MHMP 167364/2026

S-MHMP 852253/2025/STR

ROZHODNUTÍ

Odvolání se zamítá a rozhodnutí č.j. P4/161683/25/OST/BAVA, spis.zn. P4/076893/20/OST/BAVA ze dne 12.5.2025 se potvrzuje.

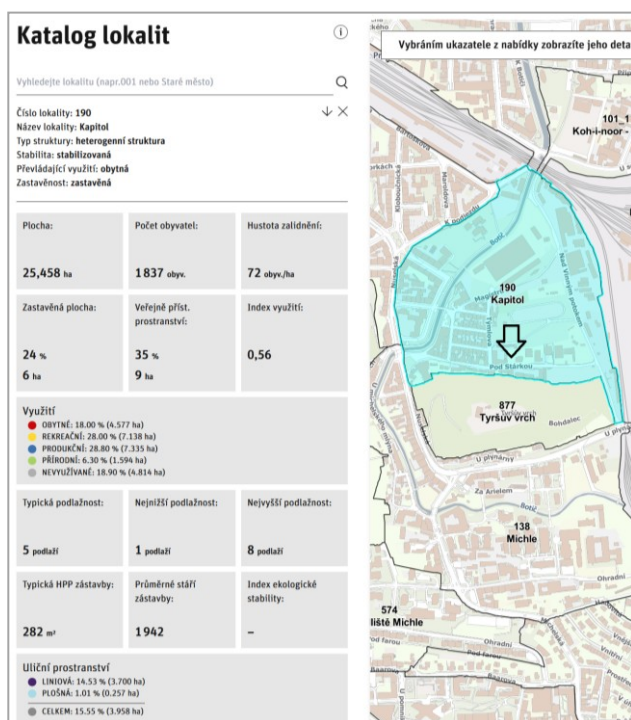
Pro úplnost MHMP STR uvádí, že při posuzování souladu s ustanovením § 20 PSP (str. 26) stavební úřad uvedl, že: „[...] stavba bytového domu nachází v zastavěné lokalitě označené č. 138 - Michle (dále jen lokalita Michle). Typologicky se jedná o heterogenní strukturu zástavby, typickým počtem podlaží jsou 3 podlaží, minimální počet podlaží je 1 a max. 15 podlaží.“. Dle Územně analytických podkladů (ÚAP) se navržený stavební záměr však nachází v lokalitě č. 190 *Kapitol*. Shodně se pak jedná o heterogenní strukturu, kde typická podlažnost je 5 podlaží, nejnižší podlažnost 1 podlaží a nejvyšší podlažnost 8 podlaží (viz obr. níže).

Tato nepřesnost však nepůsobí nezákonnost přezkoumávaného rozhodnutí.
